Mission régionale d'autorité environnementale
ÎLE-DE-FRANCE

Avis délégué
sur le projet d'exploration et d'exploitation d'un
gîte géothermique et de création d'un réseau de
chaleur
Le Kremlin Bicêtre (94)

N° 019801/A P
du 19/08/2026

Figure 4: Cartographie sonore en dBA à 1,5m de hauteur avec implantation d'un écran de 8m (Etude d'impact acoustique prévisionnelle de l'activité de forage du site du Kremlin Bicêtre (94) p.14).

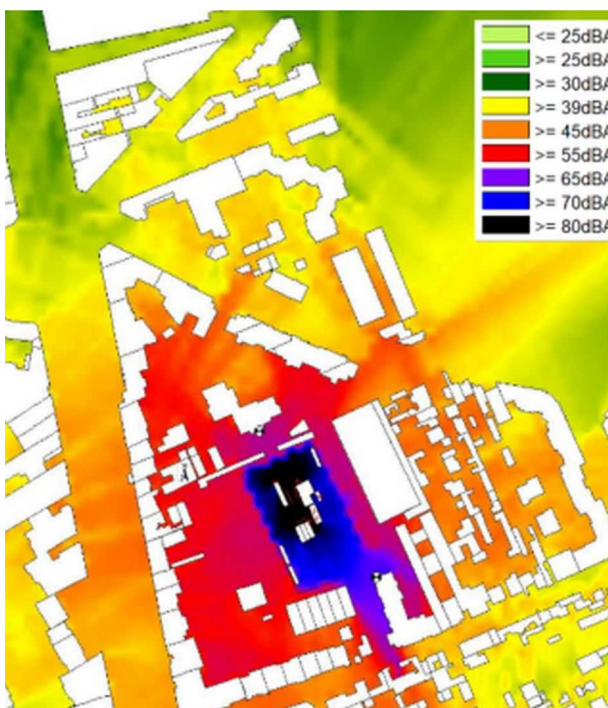
Un état acoustique initial a été réalisé ; la méthode d'analyse des émergences sonores s'appuie sur des modélisations acoustiques des activités du chantier et en phase d'exploitation de la future centrale géothermique. Les résultats des études annexées au dossier (Annexe 3 p.10, 40 et 74 - Etude acoustique prévisionnelle) ne sont pas présentés dans l'étude d'impact ; de même, une étude acoustique complémentaire¹¹ datée de 2026, étendant le périmètre des modélisations des niveaux de bruits en phase de chantier est étendu aux immeubles d'habitation et aux établissements sensibles (crèche) situés à proximité n'a pas été annexée au dossier. Les résultats révèlent que l'impact sonore le plus critique est situé à une hauteur de 20 mètres aux abords directs du chantier avec un niveau évalué à 71,5dB(A) (RNT p.38).

L'étude d'impact cite comme niveau de bruit à ne pas dépasser la valeur de 34 dB, sans citer la source réglementaire de cette référence. Pour atteindre ce résultat, l'étude acoustique mentionne qu'il est indispensable de mettre en place des traitements à la source du bruit, la mise en place d'un écran acoustique de 8 mètres de haut autour du chantier ne permettant pas d'abaisser les émergences sonores situés à 20 mètres de hauteur. Les mesures d'évitement et de réduction prévues étant insuffisantes, il est nécessaire de les renforcer.

Le dossier ne présente pas de suivi acoustique de la phase chantier, ni les mesures correctives qui seront mises en œuvre en cas de dépassement des seuils autorisés.

(14) L'Autorité environnementale recommande de :

- intégrer dans l'étude d'impact les modélisations et les résultats des études acoustiques jointes en annexe dans la partie dédiées à l'analyse des impacts sonores et compléter le résumé non technique ;
- renforcer les mesures d'évitement et de réduction des nuisances sonores ;
- prévoir un dispositif de suivi des niveaux sonores et de mesures correctives associées durant la phase des travaux de forage.
